RAADSVRAAG

Krimpenerwaard

Nr: SV 15-41**Datum:** 20 april '15**Vraag artikel 38 Reglement van Orde****Indiener: Kees Larooij****Onderwerp: Verkeersveiligheid aansluiting N207 / Veerstalblok (Ouderkerk)**

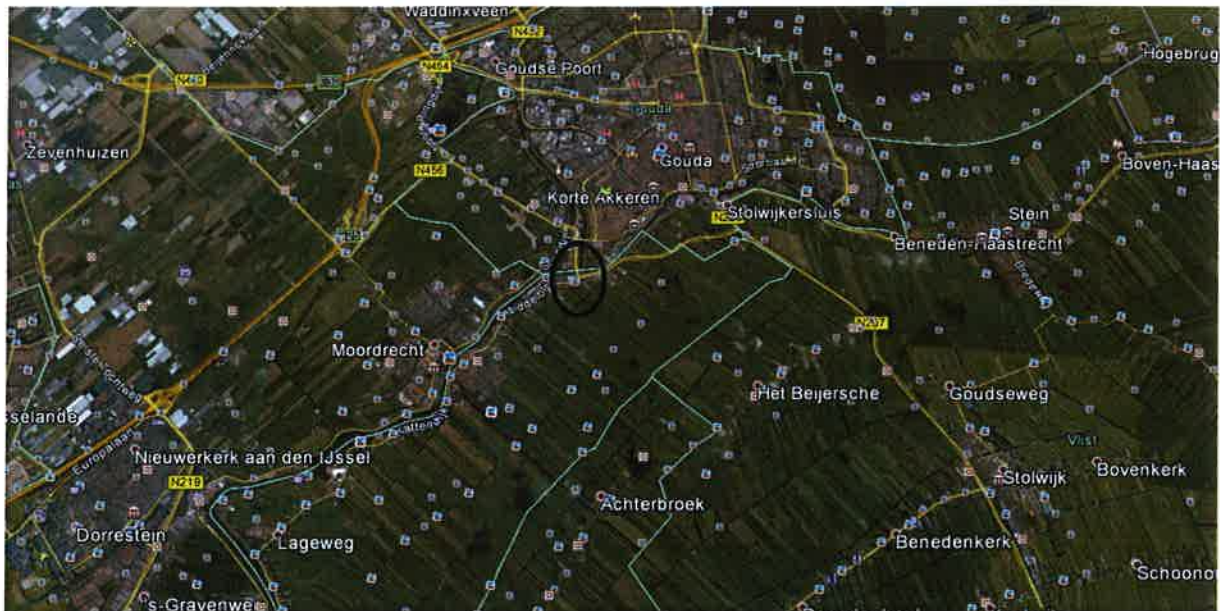
Het gaat om de aansluiting van de Provinciale Rondweg N207 op de Kanaaldijk/Middelblok. Achtereenvolgens ziet u een plaatje van de grotere context en vervolgens 2 plaatjes die inzoomen op de wegaansluiting waar het om gaat.

U ziet de wegenstructuur die sinds 2013 in dienst is waarbij de nieuwe Rondweg N207 het verkeer uit de Krimpenerwaard niet door Gouda, maar om Gouda heen naar de rijkswegen etc. leidt.

- A: De weinig gebruikte vrij liggende bushalte.
- B: Het dubbelzijdige fietspad waarbij de fietsers richting Ouderkerk een helling afkomen.
- C: De voor bussen en zeker vrachtauto's veel te scherpe boog richting Ouderkerk.
- D: Loze ruimte.
- E: Dubbelzijdig fietspad
- F: Parkeerplaatsen waarbij het hek regelmatig kapot wordt gereden.

- 2.1. "Het wachten is op een fietser onder een vrachtauto." De fietsers uit Gouda richting Gouderak komen een helling af en komen daardoor veelal links de dijk Middelblok op rijden; een groot gevaar daarbij is dat deze fietsers door achteroprijdend vrachtverkeer over het hoofd worden gezien, omdat de fysieke verkeerssituatie veel aandacht van de chauffeurs opeist. Dit geldt zeker als het om lange afstand vervoer gaat met buitenlandse chauffeurs die ook de weg nog moeten zoeken.

- 2.2. "Dit hek is al vier keer omvergereden en deze paal staat er net een week; en kijk eens!". De bocht die vrachtauto's en bussen moeten nemen richting Gouderak is veel te krap om deze bocht rechts te kunnen nemen. Per definitie komen ze op de linker weghelft de dijk oprijden. De fietsers en auto's uit Gouderak richting Gouda worden vaak geconfronteerd met vrachtauto's die hun weghelft op komen waardoor er kans is op frontale botsingen.

5. Provincie.
6. Niet van toepassing.
7. Ja.
8. Ja. Na overleg en in overeenstemming met het waterschap en de Provincie is momenteel een verbeterplan in uitvoering. De fietsers komend vanaf de Gouderaksebrug kunnen na reconstructie ter hoogte van de oversteekplaats voor voetgangers oversteken. De bus zal straks na reconstructie ook halteren op de rijbaan. Doordat de snelheid eraf wordt gehaald, zal de verkeersveiligheid ter plaatse sterk worden verhoogd.
